**Verslag huishoudelijke elektrische installatie op laagspanning en zeer lage spanning****Algemeen:**

Referentie: 013-20260320-01	Datum controle: 20/03/2026
Keurder: 013

Eigenaar:	Deman Vera	EAN-code:	Onbekend
Adres installatie:	Zandheuvel 1 bus F004, 8450 - Bredene	Nummer teller(s):	5777087
		Distributienetbeheerder installatie:	Fluvius
Datum uitvoering installatie:			
☒ Vóór 01/10/1981			
☐ Tussen 01/10/1981 en 01/06/2020			
☐ Vanaf 01/06/2020			
Type:	☒ Wooneenheid ☐ Niet-huishoudelijk ☐ PV ☐ Batterij ☐ Laadpaal

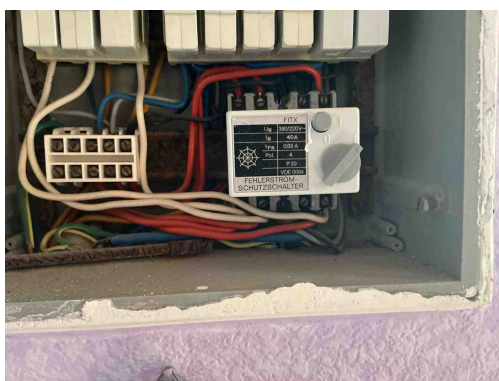
B06 - Het elektrisch verdeelbord heeft niet de minimale beschermingsgraad IPXX-B in een gewone ruimte (Boek 1: 4.2.2.3).

B17 - De voedingsspanning is niet op elk bord vermeld (Boek 1: 3.1.3.3).

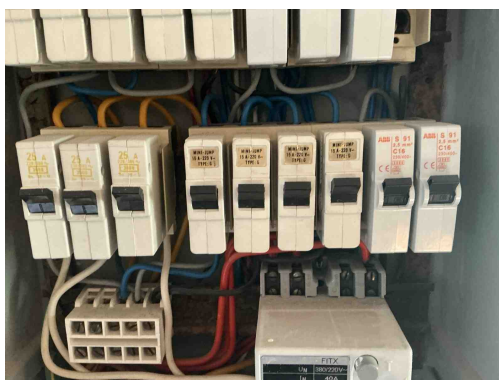
D08 - De nodige markeringen op de beveiligingstoestellen ontbreken of zijn onleesbaar (Boek 1: 5.3.5.5).

Opmerking: Oa rij 1

D04 - De hoofddifferentieelstroominrichting is niet verzegelbaar (Boek 1: 4.2.4.3).

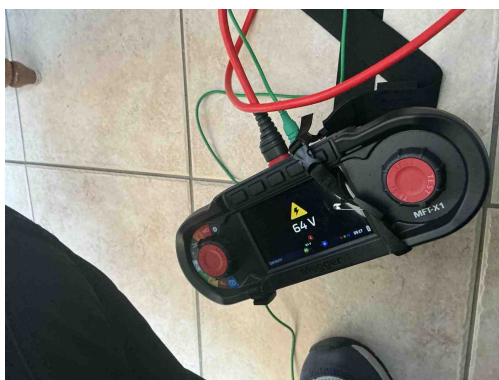
C19 - In de desbetreffende kring wordt de nulgeleider verdeeld en een geleider is met de blauwe kleur gekenmerkt maar deze laatste is niet als nulgeleider gebruikt (Boek 1: 5.1.6.2).

Opmerking: Oa kring frigo

B30 - De houder van de beveiliging in een huishoudelijke ruimte is niet voorzien van aangepaste kalibreerelementen (Boek1: 5.3.5.5).

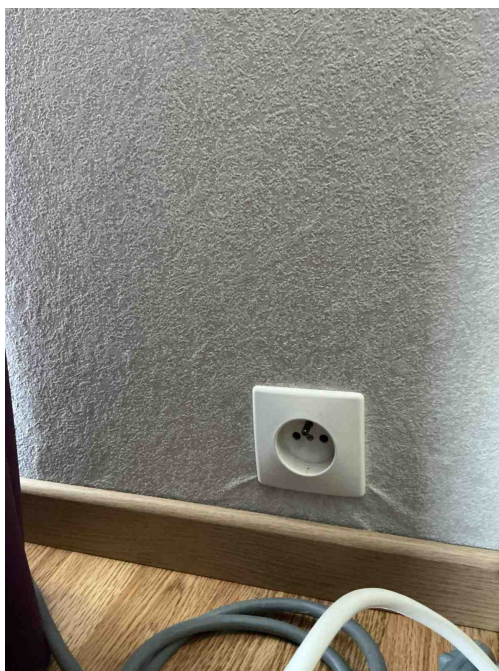
A12 - Het toestel van de klasse I is niet met de beschermingsgeleider verbonden (Boek 1: 5.4.3.6).
Opmerking: Oa frigo

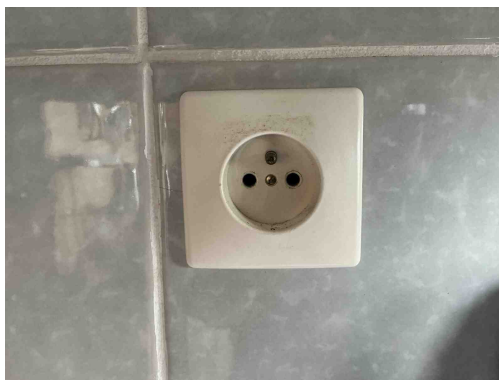
T11 - De contactdozen waarvan de toegekende stroomsterkte maximaal 16A en de toegekende spanning maximaal 250V bedraagt en niet bedoeld zijn voor de voeding van een of meerdere verbruikstoestellen voor een specifiek doel en niet geplaatst zijn in of op schakel- en verdeelborden, beschikken niet of IPXX-D (incl. gemeenschappelijke delen residentieel geheel) (Boek 1: 4.2.2.3/5.3.5.2).

Opmerking: Oa keuken, living

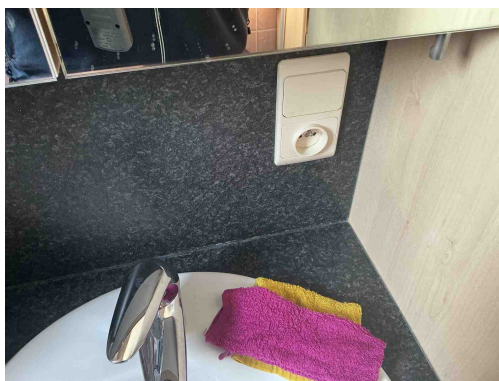
T11 - De contactdozen waarvan de toegekende stroomsterkte maximaal 16A en de toegekende spanning maximaal 250V bedraagt en niet bedoeld zijn voor de voeding van een of meerdere verbruikstoestellen voor een specifiek doel en niet geplaatst zijn in of op schakel- en verdeelborden, beschikken niet of IPXX-D (incl. gemeenschappelijke delen residentieel geheel) (Boek 1: 4.2.2.3/5.3.5.2).

Opmerking: Oa keuken, living

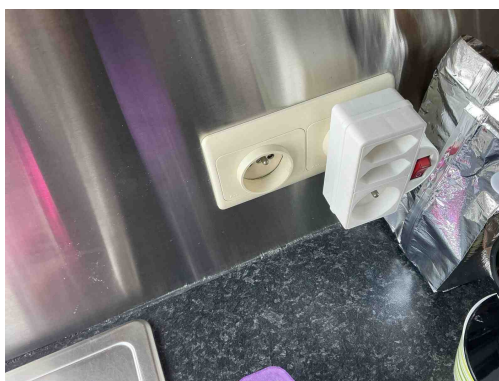
T09 - Bepaalde contactdozen en/of schakelaars zijn beschadigd (Boek 1: 1.4.1.3).
Opmerking: Oa keuken, badkamer

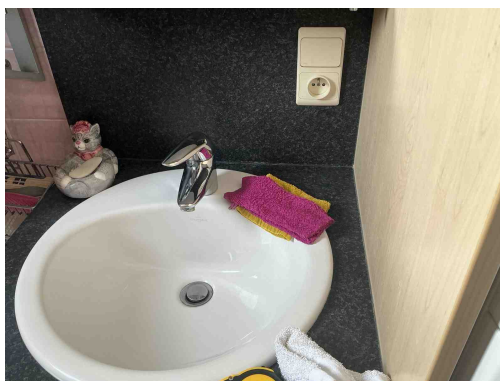
T09 - Bepaalde contactdozen en/of schakelaars zijn beschadigd (Boek 1: 1.4.1.3).
Opmerking: Oa keuken, badkamer

T14 - De voeding van de contactdoos binnen volume 2 van de badkamer is niet beveiligd door een differentieelstroominrichting van max. 10 mA of beschermingstransfo van max. 100W (Boek 1: 7.1).
